## Dodatek č. 2

smlouvy o dílo č. objednatele: SM1600000962, č. smlouvy zhotovitele: DZ 16010456  
na provedení prací na stavbě „Rekonstrukce objektu Schulhoffova 844/2“  
uzavřené dne 15. 11. 2016 (dále jen „Smlouva“)

Stavba: Rekonstrukce objektu Schulhoffova 844/2

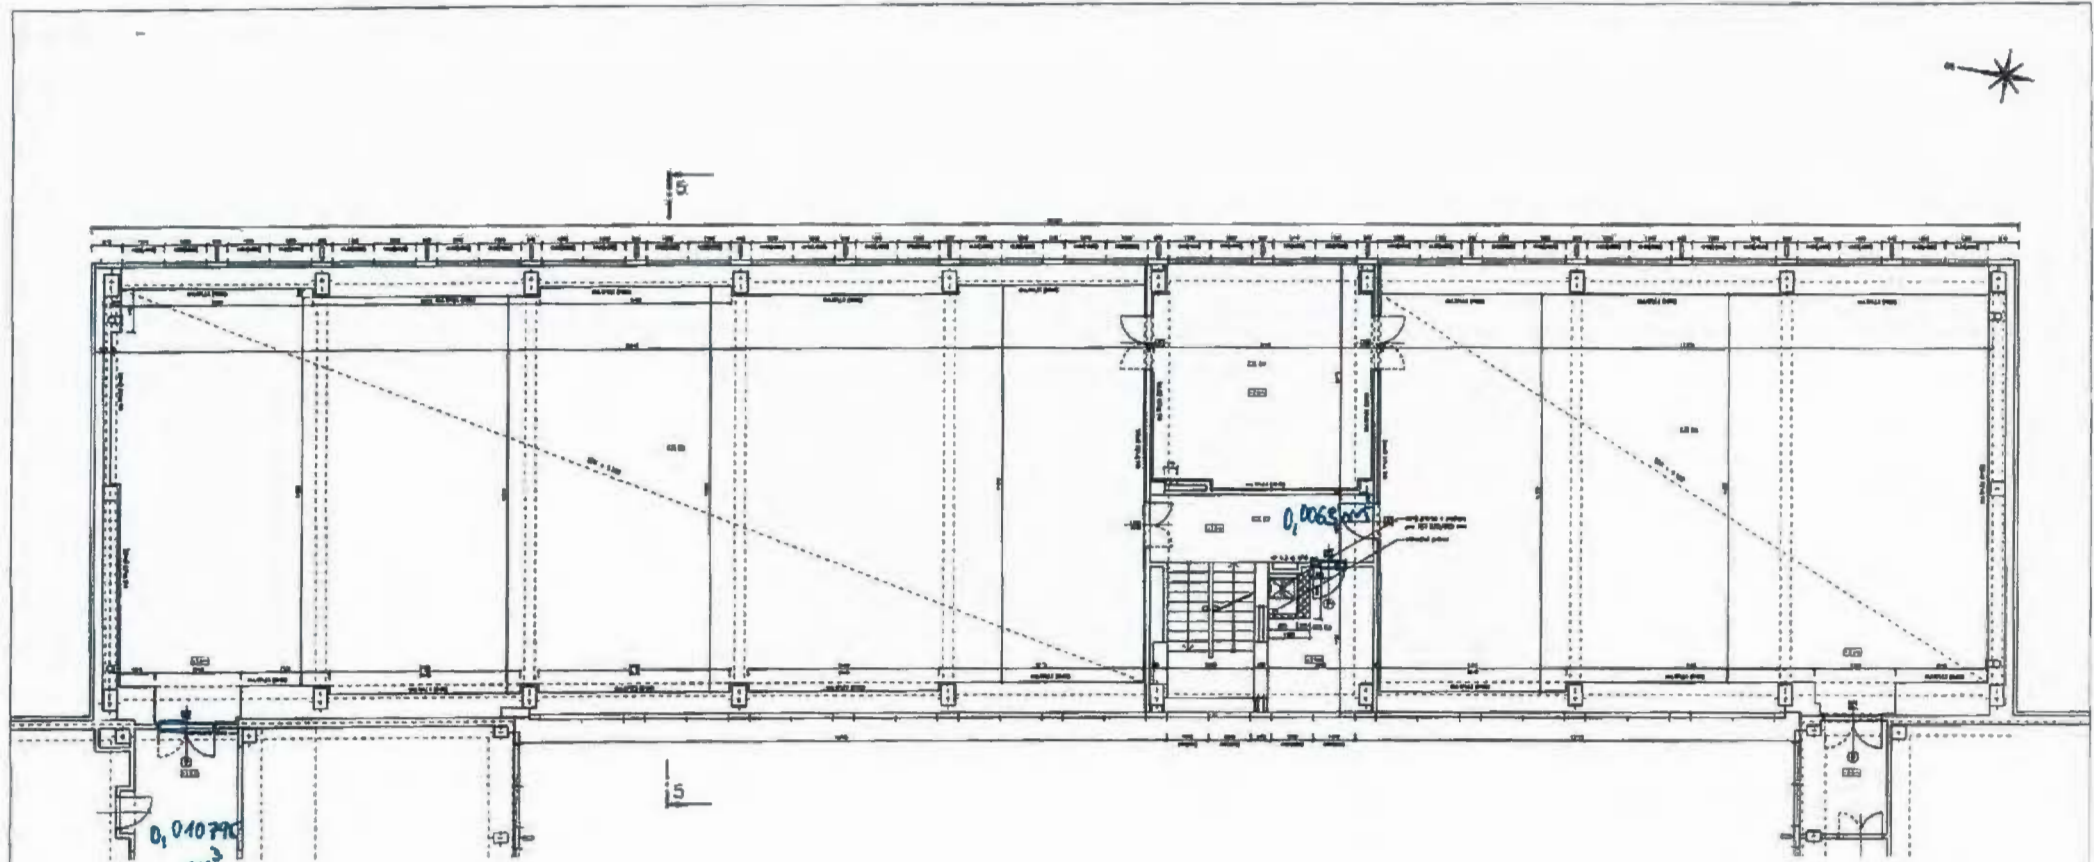
POZNÁMKA :  
 CELÝ PROSTOR 2NP VČETNĚ SOCIÁLNÍHO  
 ZAŘÍZENÍ MIMO REALIZACI NOVÉ VZT,  
 POHLEDŮ, OSAZENÍ PROTOPOŽÁRNÍCH DVEŘÍ  
 A VÝMALBY BEZ ÚPRAV I
